VI. IZMJENE I DOPUNE PROSTORNOG PLANA OSJEČKO-BARANJSKE ŽUPANIJE I STRATEŠKA STUDIJA O UTJECAJU VI. IZMJENA I DOPUNA PROSTORNOG PLANA OSJEČKO-BARANJSKE ŽUPANIJE NA OKOLIŠ

Izvješće o javnoj raspravi

IZVJEŠĆE O JAVNOJ RASPRAVI

o Prijedlogu VI. Izmjena i dopuna Prostornog plana Osječko-baranjske županije i Strateškoj studiji o utjecaju VI. Izmjena i dopuna Prostornog plana Osječko-baranjske županije na okoliš

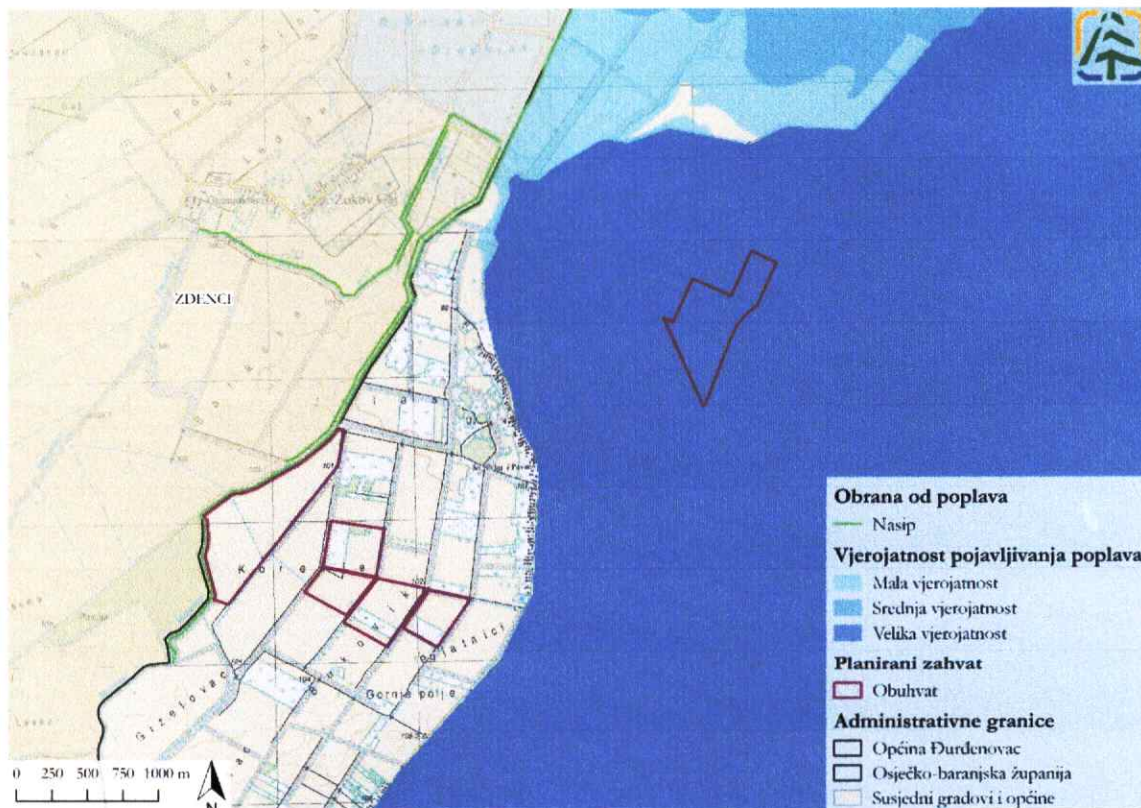
Predlažemo također da se u kartografskom prikazu broj 2.2.2. "Elektroenergetika" prikaže trasa priključnog 110 kV dalekovoda za SE Bokšić i lokacija priključne transformatorske stanice TS 110/x kV SE Bokšić, te internog kabelskog 35 kV voda između 2 glavna dijela SE Bokšić, uključivo alternativni priključak dijela SE Bokšić na postojeću TS 35/10 kV Bokšić, sve u skladu s našim prvim prijedlogom uključenja SE Bokšić u VI ID PPOBŽ, odnosno s .dwg datotekom koju dostavljamo u prilogu uz ovaj dopis.

2) Prijedlog ispravka stavka (13), članak 9.d:

U stavku (13), članak 9.d piše:

„(13) Za sunčanu elektranu SE Bokšić prilikom projektiranja predvidjeti tehničke mjere zaštite elektrane zbog rizika od poplava, a transformatorske stanice smjestiti izvan poplavnog područja.“
